Mission régionale d'autorité environnementale
Grand Est

**Avis sur le projet d'installation
d'une centrale photovoltaïque au sol sur une Installation de
déchets non dangereux (ISDND) à Chepy (51)
porté par la société URBA37**

Nom du pétitionnaire	Société URBA37
Commune	Chepy
Département	Marne (51)
Objet de la demande	Demande de permis de construire une centrale photovoltaïque au sol sur une installation de déchets non dangereux
Date de saisine de l'Autorité environnementale	24/02/2026

Figure 4: Plan de gestion du site d'accompagnement.

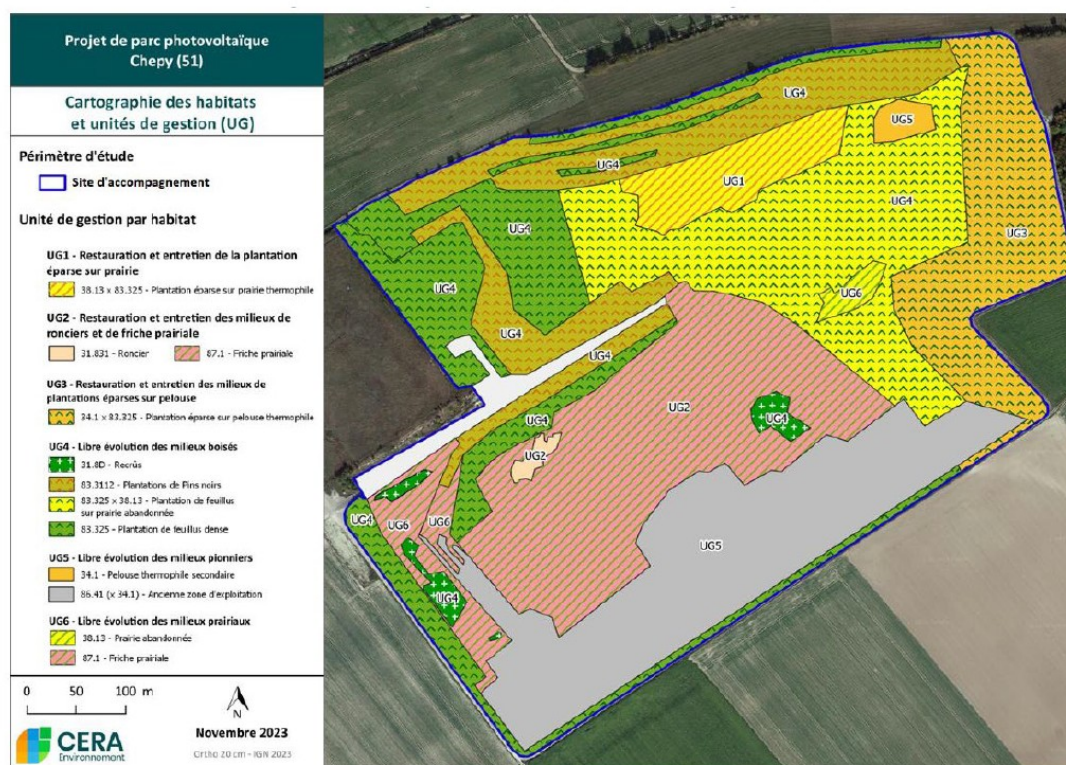
L'Ae souligne positivement ces mesures qui permettent aux espèces impactées de bénéficier de zones de reports ainsi que des habitats favorables complémentaires en phase d'exploitation. Toutefois, afin de s'assurer de la pérennité de la mesure d'accompagnement, le pétitionnaire et les communes propriétaires devraient contractualiser une obligation réelle environnementale » (ORE)¹².

L'Ae recommande au pétitionnaire de recourir en lien avec les propriétaires du terrain au dispositif de l'obligation réelle environnementale (ORE) pour garantir l'efficacité et la pérennité des mesures environnementales d'accompagnement.
